Bilag 11

Supplerende høring Tillæg 1 til Lokalplan Nuuks Plads Metrostationsplads Foreslåede ændringer efter den offentlige høring

Som følge af den offentlige høring foreslås en række ændringer.

Tegning 8 · Støjskærme

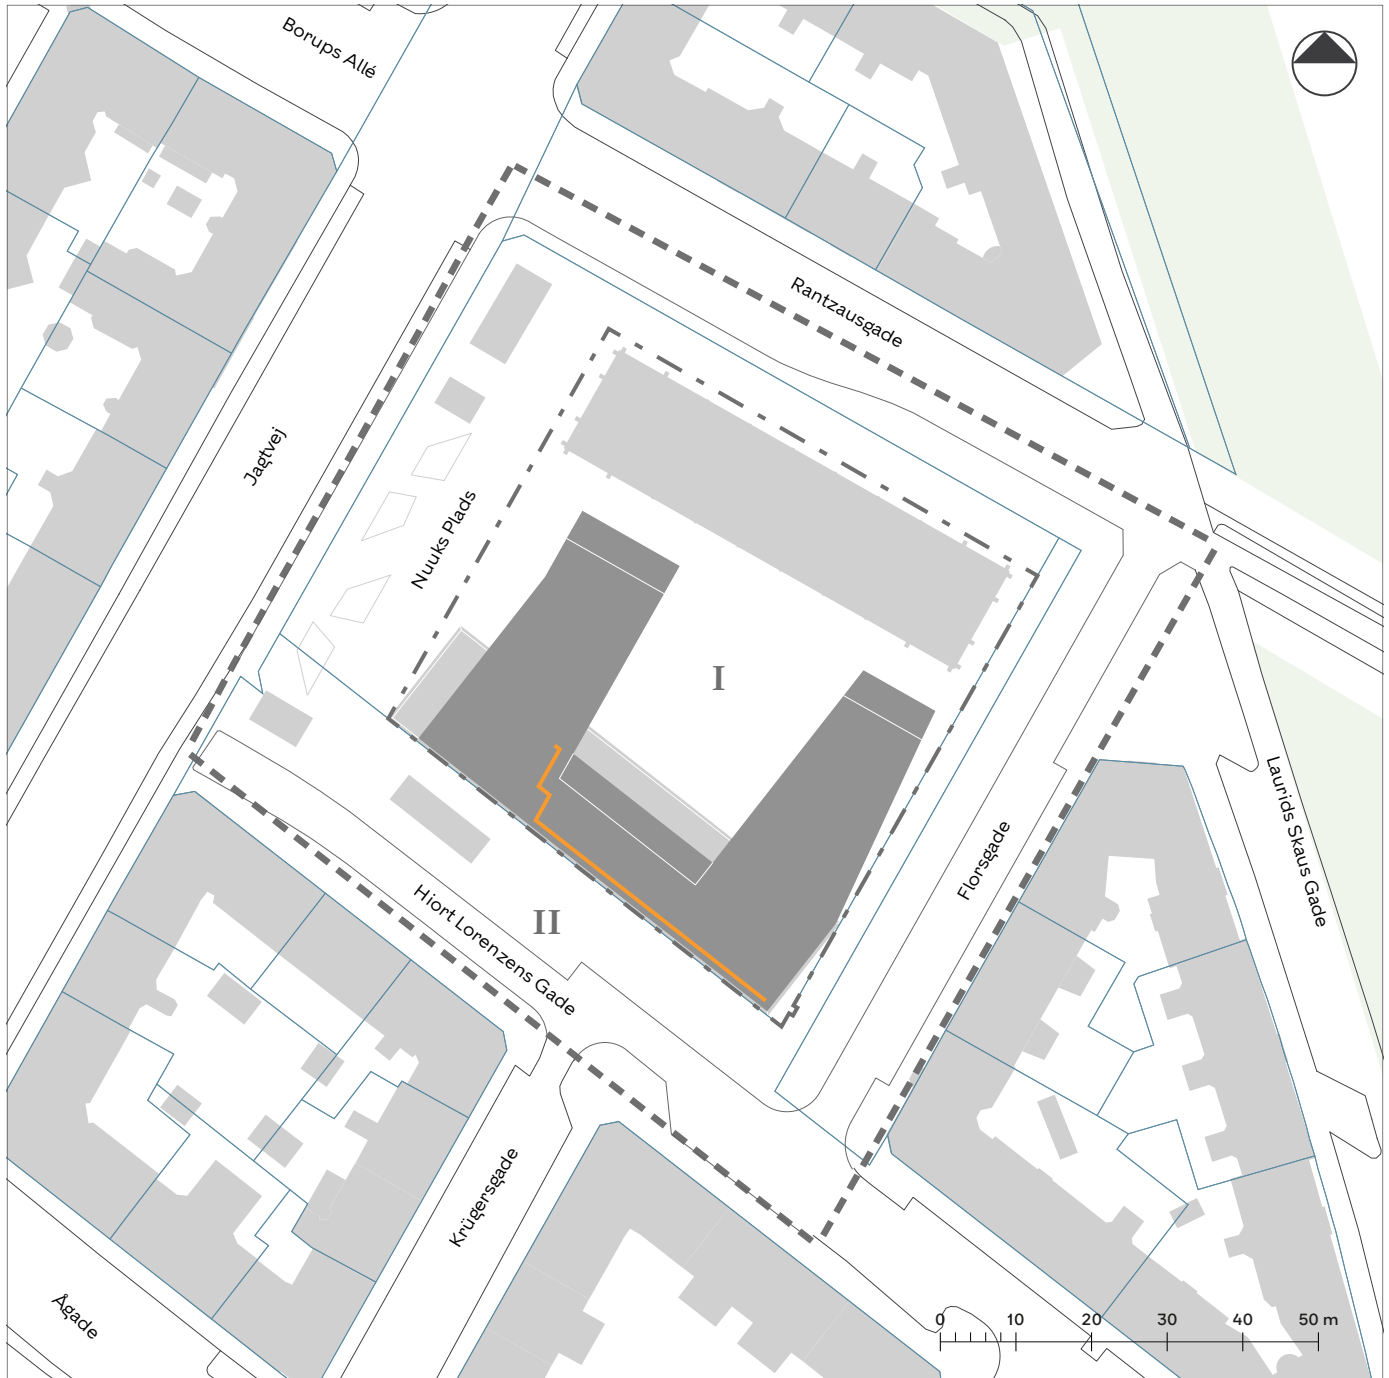
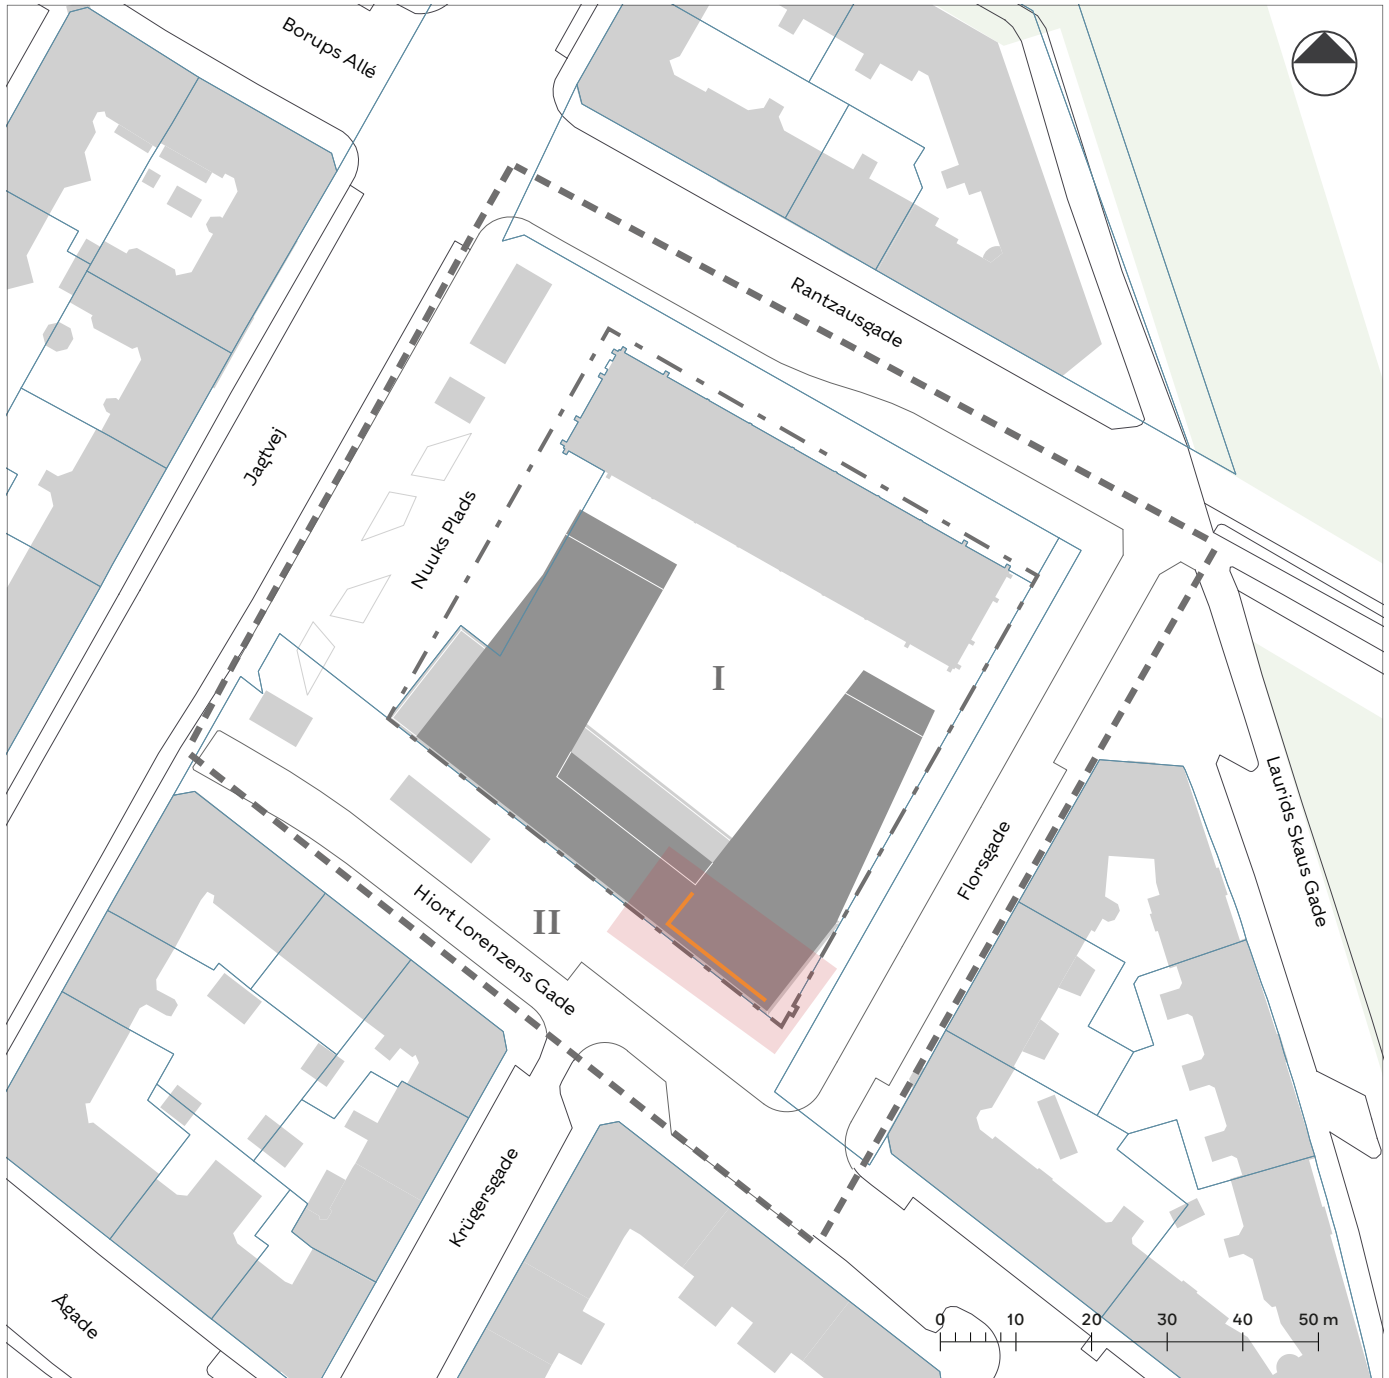
Bygherre ønsker, at tagterrassen reduceres i størrelse, herunder at omfanget af plantebede på tagterrasser kun angives procentuelt i stedet for både procentuelt og i m², og så omfanget de modsvarer tagterrassens aktuelle størrelse. Bygherre foreslår en andel af plantebede på 15 % og samtidig, at værnet trækkes 3 m tilbage af hensyn til naboer og støj. Bygherre har efterfølgende fremsendt en støjrapport, der dokumenterer at støjværnet kan trækkes tilbage og reduceres i højden til 1,2 m.

- §7 stk. 4. Tage
e) "... Støjskærme, jf. § 9, stk. 4 og tegning 8, skal have en højde på ~~1,5~~ **1,2** m og skal være gennemsigtige, med klart glas. Supplerende værn og støjskærme til sternkanten skal være placeret min. ~~4 m~~ **3 m** fra facaden mod Florsgade og Hiort Lorenzens Gade, og 0,3 m mod øvrige facader."
- § 8, stk. 7. Beplantning
"...Der skal på tagterrasse/taghave udover de i § 7, stk. 4 g nævnte plantekasser etableres ~~minimum 120 m²~~ beplantning i form af plantebede, svarende til min. ~~imum 13 %~~ **15 %** af opholdsarealets samlede omfang. ~~Mindst fire af plantebedene skal være mere end 18 m²."~~
- Lokalplantegninger
Tegning 6b - Ydre fremtræden (nybyggeri)
-Felt for udstrækning af tagterrasse er justeret.
Tegning 8 - Støjskærme.
-Støjskærm er flyttet
- Redegørelsen
Plantegning, snit og skyggediagrammer justeres og tekst om udvidelse af matrikel opdateres.
